Doc. No. L5-95JY254 R4

発電用原子炉施設に係る特定機器の 設計の型式証明申請

設置許可基準規則への適合性について (第16条関連)

三菱重工業株式会社

17×17燃料(A型/B型)収納時の線量当量率評価結果
(MSF-24P型表面位置)

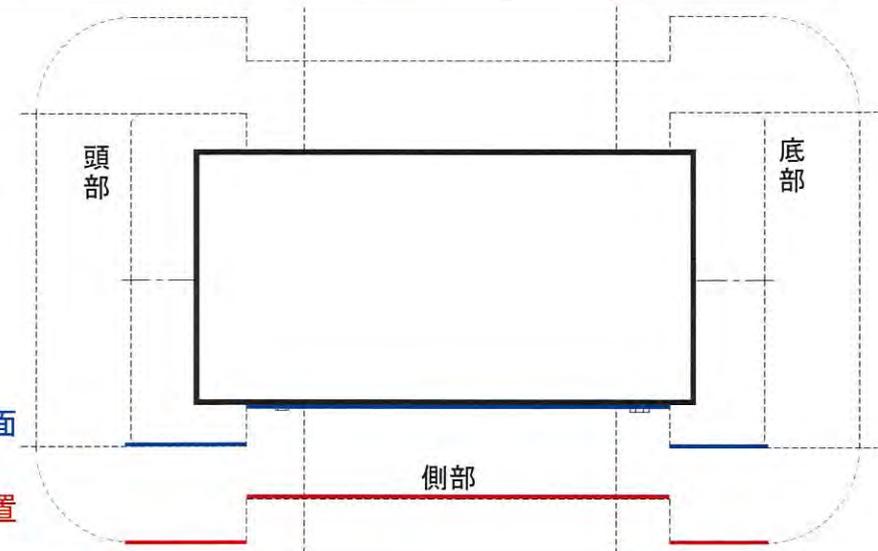
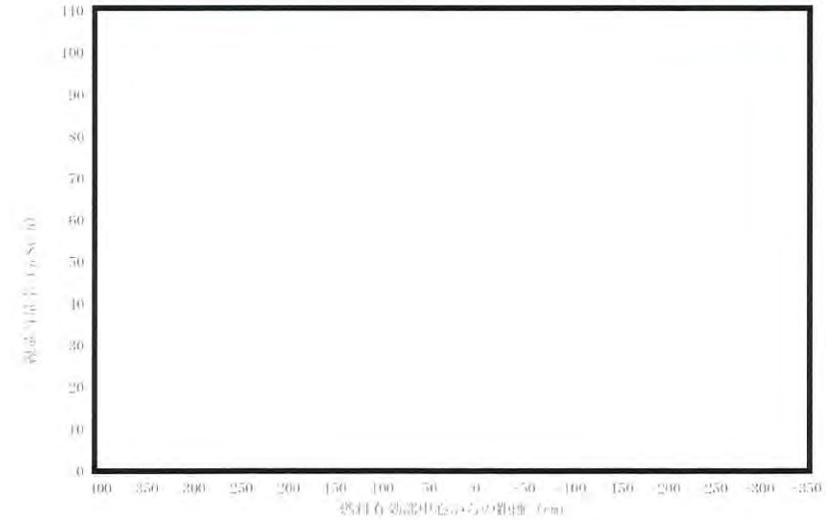
17×17燃料と15×15燃料の同一キャスクへの混載について説明すること。また、A型とB型の混載について整理して説明すること。

➤ MSF-24P型の線量当量率への寄与が大きい燃料有効部ガンマ線源強度及び中性子源強度が大きいA型を対象とした。

- 17×17燃料収納時の線量当量率評価結果について、A型収納時がB型収納時を包絡する。
